GUTACHTERLICHE STELLUNGNAHME IM PRIVATAUFTRAG

Ertüchtigungen bauzeitlicher Flurtüren Durchführung der Maßnahmen in Hochhäusern

BERICHT:	95
THEMA A:	Feststellung des Istzustandes von Flur- und Abstellraumtüren. Ziel ist die Bewertung ihrer formalen / funktionalen Brandschutzgüte
THEMA B:	Empfehlungen für mögliche Ertüchtigungen und notwendige Neuerichtungen, sowie Abstimmung mit Behörden zur Durchführung von Leitungsdurchführungen und Installationen
UMFANG:	Der Textteil umfasst 28 Seiten
DATUM:	12. Februar 2020
VERFASSER:	Roland Leuschel

Abbildung- Ertüchtigung der Stahlblechtüren

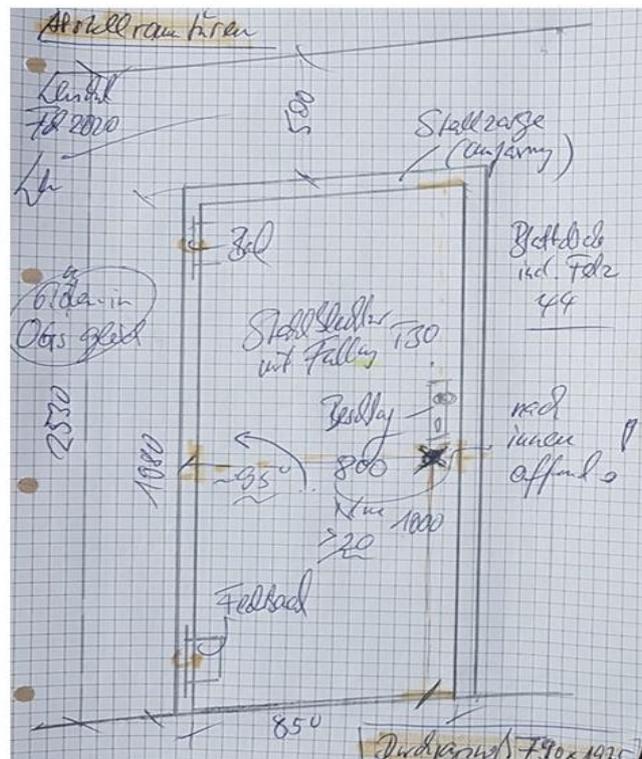
Die Türen weisen ein Durchgangsmaß von 800 mm * 1980 mm sowie eine Blattstärke von 40 mm, und eine dreiseitig umlaufende Falzung von 22 mm (und damit das wesentliche Merkmal ihrer Dichtigkeit) auf. Die Kopplung der Türblätter an die Zarge erfolgt mittels verstifteter Federbänder (zum Zwecke der Selbstschließung, bei entsprechender Vorspannung).

Die technischen Ausführungen der Türsysteme sind für den Errichtungszeitpunkt, aber auch heute noch üblich. Die Zargenabschlüsse zum Mauerwerk sind weitgehend ordnungsgemäß. Die Türblätter weisen geringe Korrosionsspuren auf. Eine Schwächung der Feuerhemmungsgüte z.B. durch Absenken der Türfüllung ist nicht feststellbar. Missbräuchliche Offenhaltungen waren nirgends festzustellen.

Die vollständige Selbstschließung war bei nur bei einigen der analysierten Türen gegeben. Grund dafür sind unzureichend gewartete und auch außerkraftgesetzte Federbänder, wie auch verwundene Türblätter. Künftige Wartungen sollten zumindest einmal jährlich erfolgen.

Eine funktionale Ertüchtigung aller Türen (Einstellung der Federbänder und Schließmittel, Nacharbeiten der Türblätter zu Erzielung eines gleichmäßigen Spalt- und Versatzbildes, sowie Säuberung aller mechanischen Komponenten) ist zwingend erforderlich.

Abbildung: Etagenweise Position der Flurtüren (Tür 9 entfällt in Haus 16)

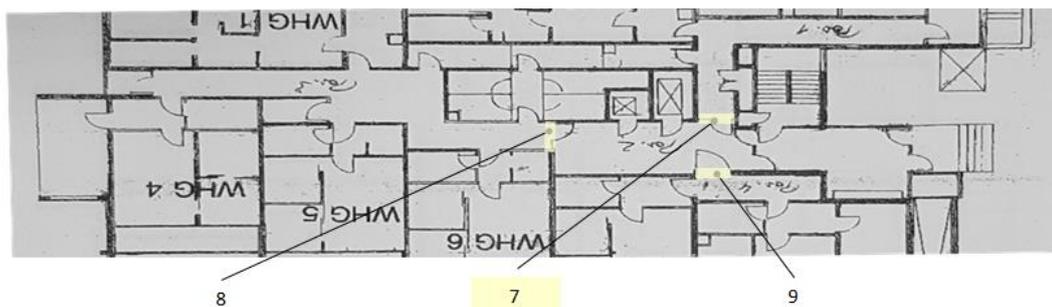
Die baulich / brandschutztechnischen Anforderungen an diese Türen lauten ursprünglich RD; gemäß vorliegenden BSP (Sept 2019) RS. Künftig soll die EU-weit einheitliche Nomenklatur (Nov. 2019) S₂₀₀ C₅ eingeführt werden.

Die vorliegenden RD-Türen sind als einflügelige Stahlprofiltüren mit Drahtverglasung, Oberlicht und Seitenteil ausgeführt. Das lichte Durchgangsmaß beträgt 860 mm * 1980 mm, Das Gesamtsystem misst 1500 mm * 2520 mm bei einer Rahmendicke von 30 mm. Die dreiseitig umlaufende Falzung beträgt 15 mm und ist umlaufend mit einer Dichtlippe versehen.

Die technischen Ausführungen der Türsysteme sind, wie in den 70er Jahren häufig anzutreffen, ausgeführt. Die Drahtgläser sind mit Glashalteleisten aus Aluminium eingefasst und mit Dichtmaterial verfugt. Die Zargen sind als Blockzarge ausgeführt und am Mauerwerk befestigt und rauchdicht verschlossen. Die Zargen und Türblätter weisen einen altersgemäßen Zustand auf. Alle Türen öffnen in Fluchrichtung. Eine missbräuchliche Offenhaltungen war nirgends festzustellen. Die vollständige Selbstschließung mittels OTS war bis auf vier Türen gegeben. Feststellanlagen sind nirgendwo verbaut.

Eine funktionale Ertüchtigung aller Türen, insbesondere die Feineinstellung der Obertürschließer, sowie die Säuberung aller mechanischen Komponenten wird empfohlen. Eine Verfüugung der Drahtglasscheiben scheint erst kürzlich stattgefunden zu haben.

Abbildung 9: Ausführung der Leitungsdurchführung (Video)

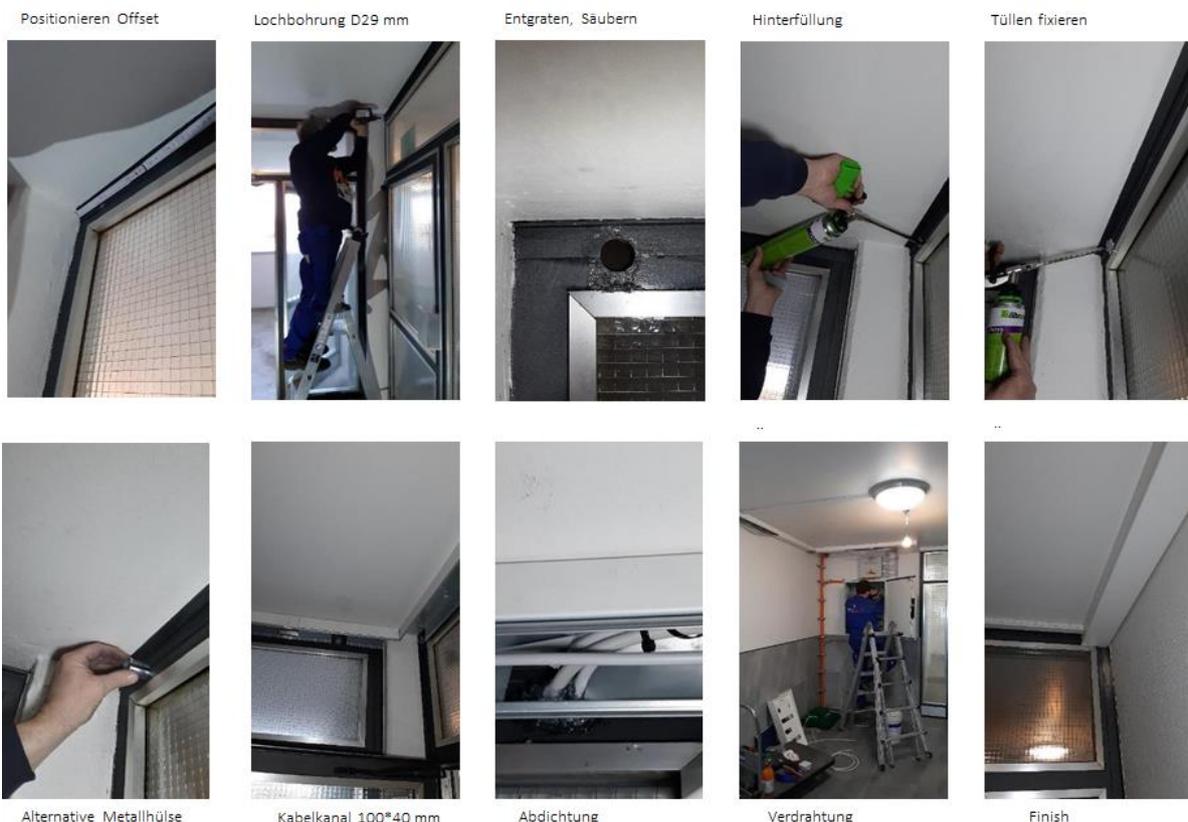
In einen Antwortschreiben des Bauamtes vom 11.12.2019, hieß es, dass ... *keine Bedenken gegen die Durchführung der elektrischen Leitungen durch die Zarge der Drahtglastüren bestünden. Jedoch sein Folgendes zu beachten und umzusetzen:*

- *Die Bohrung für die Kabeldurchführung ist zur Aufrechterhaltung der Stabilität des Türsystems in dem vorgesehenen Bereich an einer Stelle vorzunehmen, an der das senkrechte und waagerechte Profil nicht aneinanderstoßen.*
- *Im Durchführungsbereich des Profils ist eine Lagesicherung einzubauen, die aus nichtbrennbaren Baustoffen bestehen muss.*
- *Die nach Durchführung der elektrischen Leitungen verbleibenden Zwischenräume und Zwickel sind mit einem nichtbrennbaren Baustoff dicht auszustopfen oder auszufüllen.*

Die Umsetzung der Kabeldurchführung ist zwischenzeitlich abgeschlossen. Anstelle der vorgesehenen 40 mm, wurden Bohrungen mit lediglich 29 mm Durchmesser ausgeführt, was ausreichend für Kabeldurchführung samt Füllung ist. Die Querschnittsminderung reduziert erheblich eine Worstcase Durchströmung und damit die Gefahr von Rauchdurchtritt, dessen primären Zweck die Flur- und Vorraumabschlüsse haben.

(1) Nach Erhalt des Schreibens wurden die, zunächst in den Gehungen der Oberlichtzargen vorgesehenen, Bohrungen um 90 mm aufseiten des Querverbinders versetzt

(2) Der umgebende Hohlraum der Rohrrahmentüren wird formschlüssig mit Brandschutzschaum ILLBRUCK FM 190 gefüllt, was sowohl die thermische Dämmung, als auch die Radial- und Axiallage der Muffe sichert

(3) Die Leitungsbündel führen durch flammwidrige Muffen mit Innendurchmesser 25 mm und der Klassifizierung 2221/VDE0605/DIN61368.

(4) Die verbleibenden Zwischenräume und Zwickel werden mit Hochtemperatur-Silikon von PROBAU Art. 13911347 verschlossen.
